## （仮称）上大岡C北地区第一種市街地再開発事業

### 環境影響評価方法書に関する補足資料

令和8年1月

図1-1 自然換気システムのイメージ

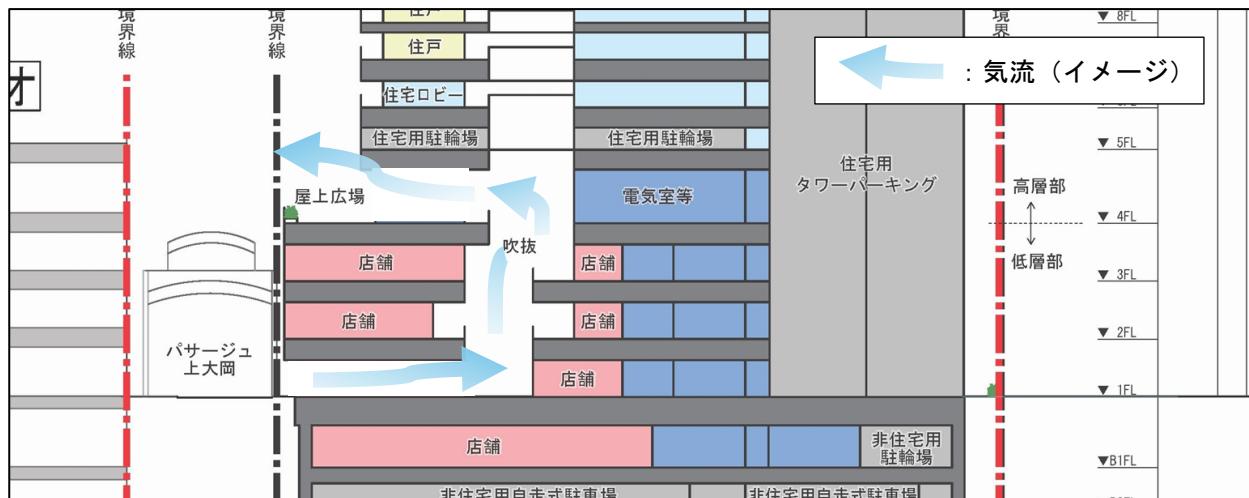
「自然換気システム」という文言があるが、どのような形で計画上盛り込んでいるか内容を教えていただきたい。

方法書（21ページ）に「計画建築物低層部の店舗については、自然換気システムを取り入れ、～」と記載しましたが、現時点では表1-1に示すとおり「低層部の共用部分への自然換気システムの導入」を検討しています。準備書においては、準備書作成時点の検討状況を記載いたします。

現時点においては図1-1に示すとおり、低層部の吹き抜け形状を利用して重力換気が可能となるような自然換気システムを建築計画に盛り込んでいますが、詳細は今後検討していきます。

自然換気システムを導入することにより、機械換気に必要な電力消費量を削減し、温室効果ガスの排出抑制にも寄与できるものと考えています。

図 2-1 対象事業実施区域周辺における災害応急用井戸（災害用井戸協力の家）

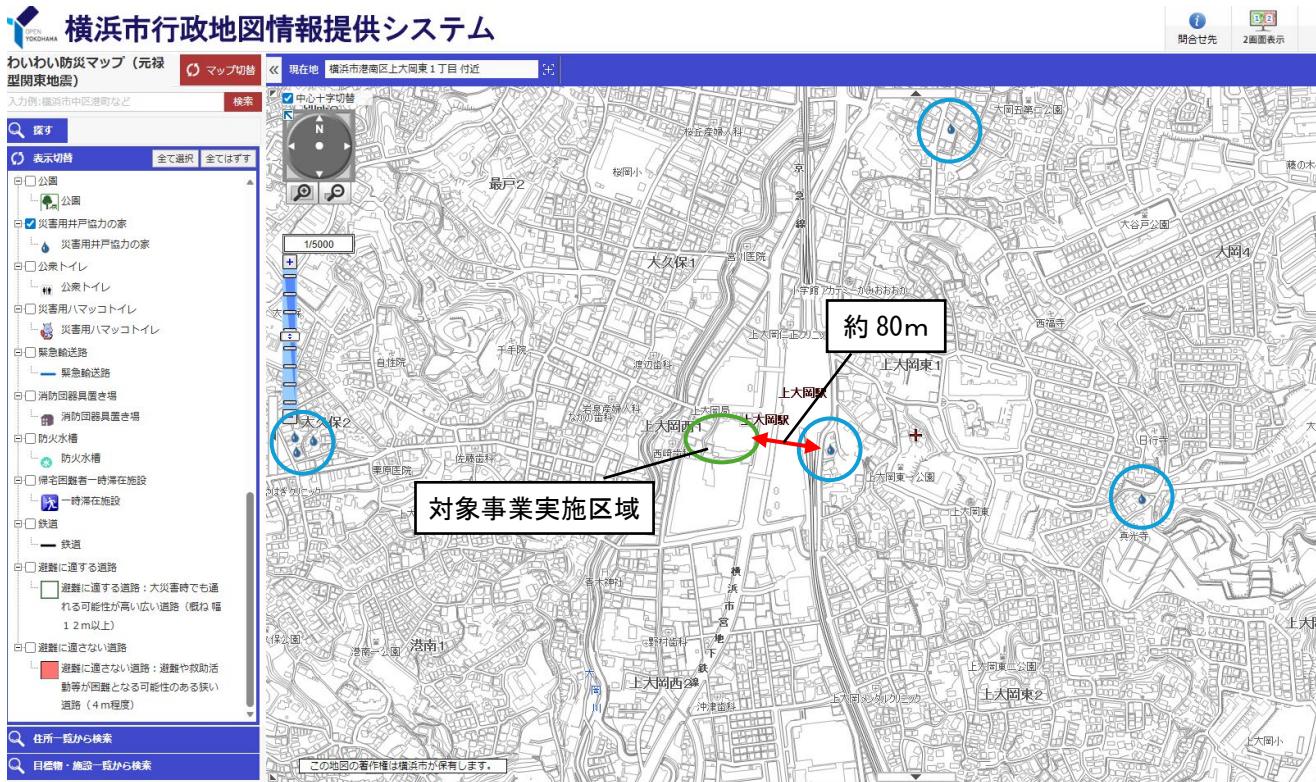
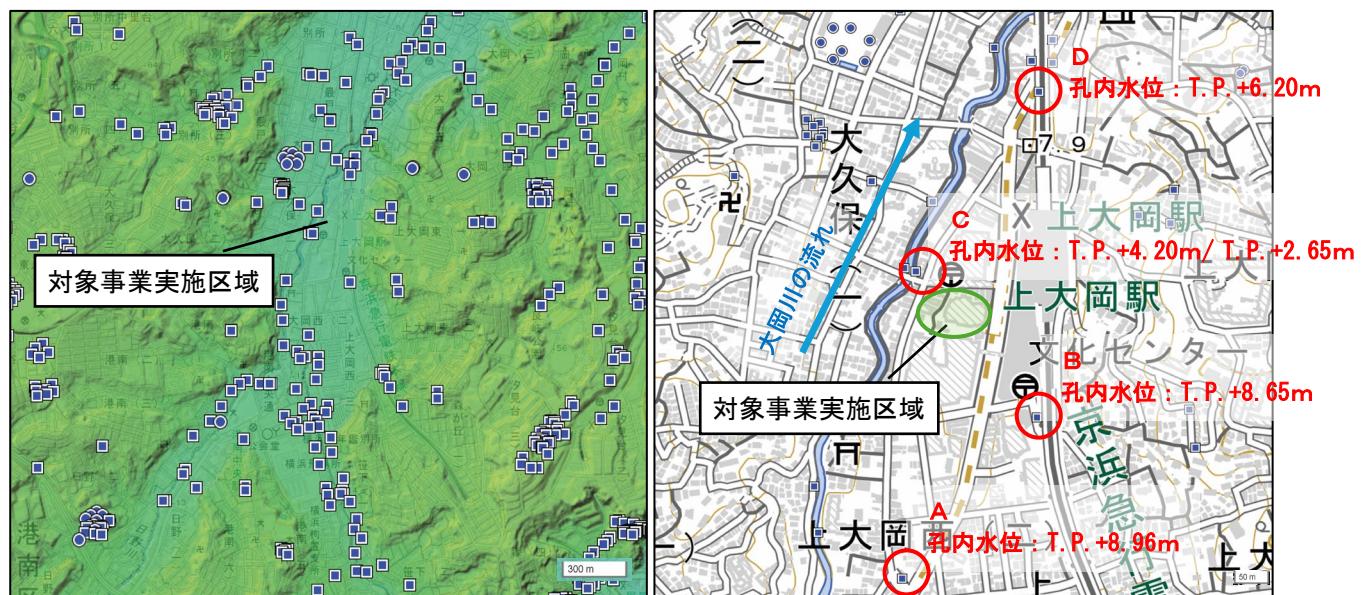
水循環を評価項目として選定しない根拠として、方法書（143 ページ）に「山留壁を不透水層まで設置するため地下水への影響は軽減されて、評価項目に選定しない」と掲載されている。山留壁はどちらかというと周辺環境への影響というよりも工事の安全性や作業性といった視点で行われる工事となるため、山留壁を不透水層まで設けることによって、事業箇所周辺の井戸の地下水に影響が出てくるのではないかと考えている。緑地の調査地域は半径 500m の範囲で調査を行うという説明があったが、地下水も数百m の範囲で調査をしないとその影響は完全に把握できないのではないか。おそらく区域の中には、井戸があり、飲料水としては必ずしも利用されていなくとも、例えば災害用の井戸がある可能性はあるのではないか。井戸の有無と井戸の地下水への影響等について、どういう観点から評価項目としてしなくて良いという判断をしているのかをお聞きかせいただきたい。

対象事業実施区域内に井戸の存在は確認できていませんが、対象事業実施区域周辺においては図 2-1 に示すとおり災害応急用井戸（災害時の生活用水の確保を目的として指定された井戸）が存在しており、そのうちの 1 箇所は対象事業実施区域から東約 80m に位置しています。なお、井戸深度などの詳細は公表されていません。横浜市では、ほぼ全域で水道が整備され、井戸水は飲用以外の生活用水とし、飲料水には水道を使用することが推奨されていることから、飲用には使用されていないものと想定されます。また、対象事業実施区域周辺において、横浜市生活環境の保全等に関する条例により許可を受けている、または届出がなされている揚水施設は存在していません。

一方、対象事業実施区域周辺における地下水の流れについては、図 2-2 及び図 2-3(1)～(4)に示す既存ボーリング調査結果の孔内水位、地形及び大岡川の流向（南から北）を参考に、大岡川に向かう集水傾向を示し、全体として大岡川の流向と同様に北向きの流れを形成していると推測しています。そのため、図 2-1 に示す災害応急用井戸は対象事業実施区域から地下水の上流側に位置している可能性が高いと考えられ、本事業の実施により災害応急用井戸の地下水位が著しく低下することはないと想定しています。

図 6-1 現時点における浸水対策実施想定位置

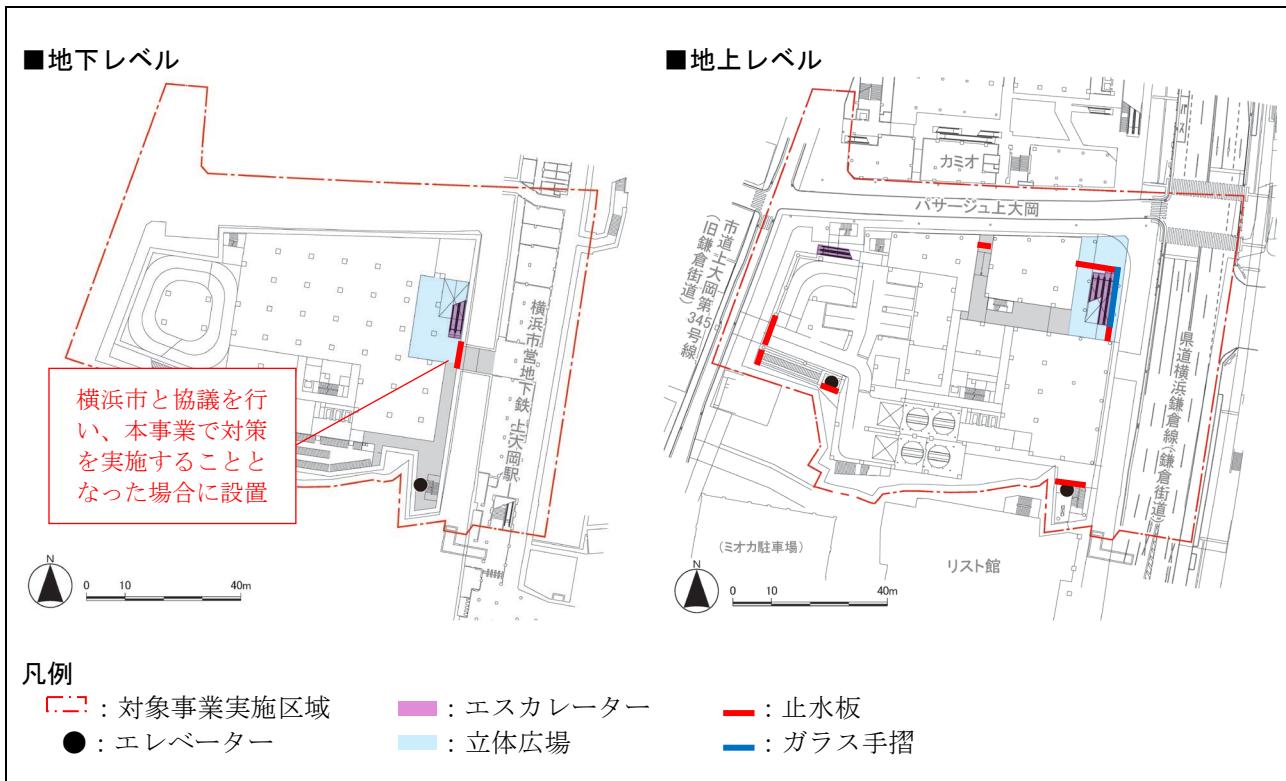
「対象事業実施区域内の浸水対策とその効果を定性的に予測する」と書かれており、今回の開発事業エリアに繋がる地下への進入路や換気口は、全てこの区域内にあると考えて良いか。例えば、地下鉄と地下で繋がっていると思うが、その地下鉄出入口の対策の有無なども影響すると考えており、この区域内で全てが完結するのか教えていただきたい。

現況の地下鉄の換気口は鎌倉街道歩道部にありますが、本事業の実施により対象事業実施区域内に移設する計画です。対象事業実施区域内から市営地下鉄上大岡駅に接続するための地下への進入路については、吹き抜け空間（立体広場）に設ける計画です。

本事業における駐車場出入口及び吹き抜け空間については、止水板を設置するなどの対策を行います。また、横浜市交通局ホームページ（令和8年1月調べ）によると駅の浸水対策として、「浸水の恐れのある地下駅の出入口には止水板を設置するほか、道路面にある通風口に浸水防止機を設置するなどの対策を講じています」とされています。本事業の実施にあたっては、地下鉄連結部の浸水対策について今後横浜市と協議を行い、本事業で対策を実施することとなった場合にはその内容を検討していきます。

現時点で想定される浸水対策の実施位置は、図6-1に示すとおりです。

図 6-2 排水設備の配管における一般的な立上り部の設置イメージ

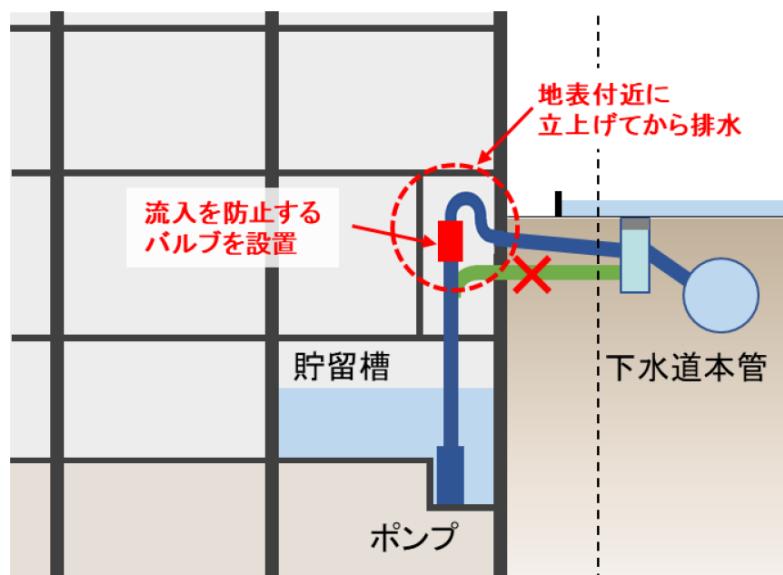
浸水の対策に関して、地下にピットを設けるとなっているが、リスクが高いのは川側であり、駐車場の入口が川側にあったときには内水氾濫による流入リスクがある。浸水の評価が定性的にとなっているが、ピットのサイズや駐車場空間への浸水リスクは定量的に行った方が良いのではないか。

また、内水氾濫時における浸水リスクや雨水貯留施設への流入量を想定したピットのサイズ等の検討は行いませんが、内水氾濫等の発生時には下水道から排水設備を通じて計画建築物内が浸水することが考えられます。そのリスクを考慮し、「建築物における電気設備の浸水対策ガイドライン」（国土交通省住宅局建築指導課・経済産業省産業保安グループ電力安全課、令和2年6月）を参考に、ピット内に設置予定の雨水貯留施設や汚水槽等については、図6-2に示すような排水設備に立上り部や流入を防止するバルブを設置する等の逆流防止措置や浸水時にポンプアップして排水する構造の採用についても今後検討していきます。
